DYREKTYWA ZDATNOŚCI - AIRWORTHINESS DIRECTIVE
Nr SP -0064 -2000 -A

All PZL-104 WILGA 35 and 80 and PZL-104M WILGA 2000 aircraft.

Pin failure of the front stabilizer fastening

BIULETYN OBOWIĄZKOWY Nr 10400030

Rys. 1. Okucie

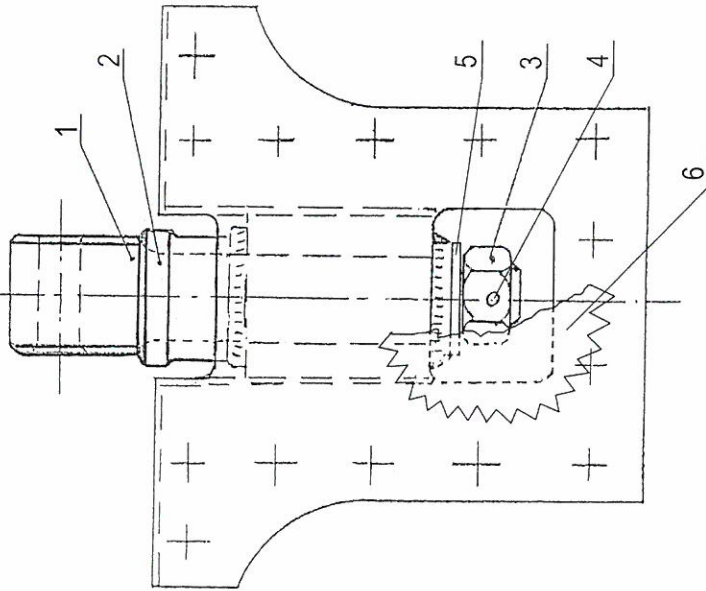
- h. Zamontować w okuciu nowy łącznik CE 360071 (1) i tuleję CE 360072 (2) na smar Aero Shell Grease 8 dokręcając nakrętkę (3) do oporu (likwidując luz wzdłużny łącznika) nie zabezpieczając jej.

- i. Ustalić położenie łącznika CE 360071 (1) w tulei zabudowując statecznik na samolocie, dokręcić nakrętkę (3) do oporu (w celu zlikwidowania ew. luzu wzdłużnego) i zabezpieczyć zawleczką (4) po dokręceniu nakrętki o max. 1/6 obrotu.

- j. Zdemontować statecznik, zakleić otwory w okuciu podkładkami płociennymi (6), uzupełnić pokrycie lakiernicze.

Wymiary [mm]	Średnica tulei okucia	Średnica łącznika	Max. luz ekspl.
Nominalny	15H7 max. 15,050	15e7	0,100
Remontowy I	15,2H7 max. 15,250	15,2e7	0,100
Remontowy II	15,4 H7 max. 15,450	15,4e7	0,100
Remontowy III	15,6 H7 max. 15,650	15,6e7	0,100

Rys. 1. Okucie

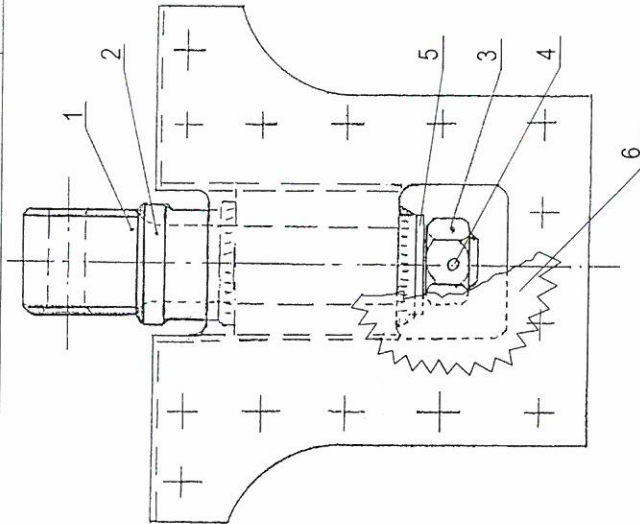
- h. Zamontować w okucie nowy łącznik CE 360071 (1) i tuleję CE 360072 (2) na smar Aero Shell Grease 8 dokręcając nakrętkę (3) do oporu (likwidując luz wzdłużny łącznika) nie zabezpieczając jej

- i. Ustalić położenie łącznika CE 360071 (1) w tulei zabudowując statecznik na samolocie, dokręcić nakrętkę (3) do oporu (w celu zlikwidowania ew. luzu wzdłużnego) i zabezpieczyć zawleczką (4) po dokręceniu nakrętki o max. 1/6 obrotu.

- j. Zdemontować statecznik, zakleić otwory w okucie podkładkami płociennymi (6), uzupełnić pokrycie lakiernicze

Wymiary [mm]	Średnica tulei okucia	Średnica łącznika	Max luz ekspl
Nominalny	15H7 max. 15,050	15e7	0,100
Remontowy I	15,2H7 max. 15,250	15,2e7	0,100
Remontowy II	15,4 H7 max. 15,450	15,4e7	0,100
Remontowy III	15,6 H7 max. 15,650	15,6e7	0,100

Fig. 1 Joint

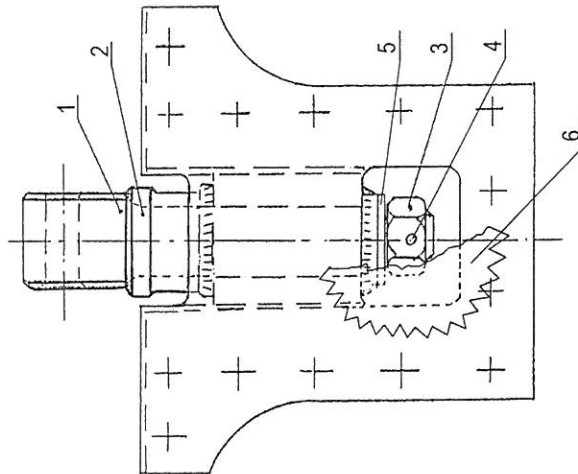
1. In the course of operation of the PZL-104 Wilga 35 aircraft serial No. 140539 the connector dwg. No. CE360051 which joined the tail-plane to the fuselage broke away (this was found during a ground run of the engine). Consequently, the Polish Aviation Authority GICA issued the Airworthiness Directive No. SP-0060-2000-A dated June 05, 2000 which prohibited flying all PZL-104 Wilga 35 and Wilga 80 aircraft as well as PZL-104M Wilga 2000, too. The CE360051 connector of the CE360050 front tail-plane to fuselage joint broke away after it had been flown for 1534 hours 38 minutes. The CE360050 front tail-plane to fuselage joint was installed ex-factory on the PZL-104 Wilga aircraft (PZL-104 Wilga 80 aircraft included) starting with serial No. 18830734 while the aircraft manufactured previously were fitted with the joint during their overhaul.

Fig. 1 Joint

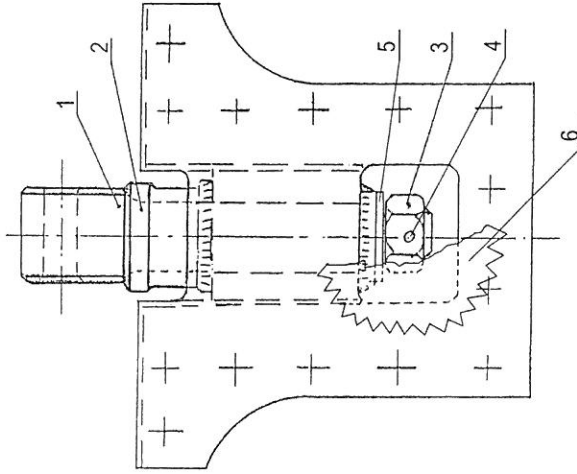
- i. Mount the stabilizer on the airplane and fix the position of the connector CE360071(1) in the sleeve, tighten the castellated nut (3) until stop (to suppress possible axial free play) and secure it with the split pin (4) after having tightened it additionally by not more than one sixth of a full turn.

- j. Dismount the stabilizer, cover openings in the joint by fabric patches fixed with an adhesive and repair the paint.
 - k. Mount the tailplane on the airplane

Fig. 1 Joint

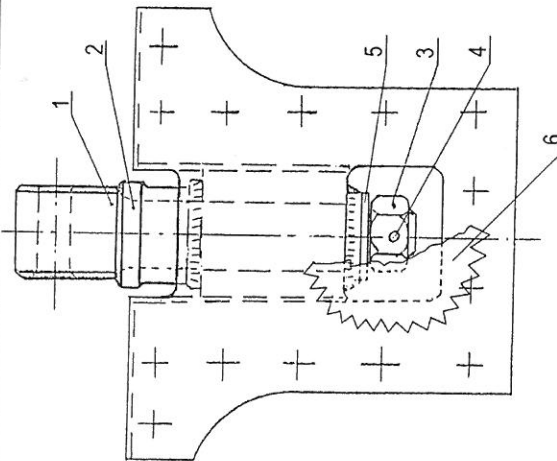
- a. Dismount the tail-plane (stabilizer plus elevator) from the aircraft.
- b. Dismount the elevator from the stabilizer
- c. Dismount the connector CE360051 from the joint CE360050:
 - tear away the fabric patches X-1417-50
 - remove the split pin from the castellated nut of the connector
 - undo the castellated nut of the connector
 - dismount the connector
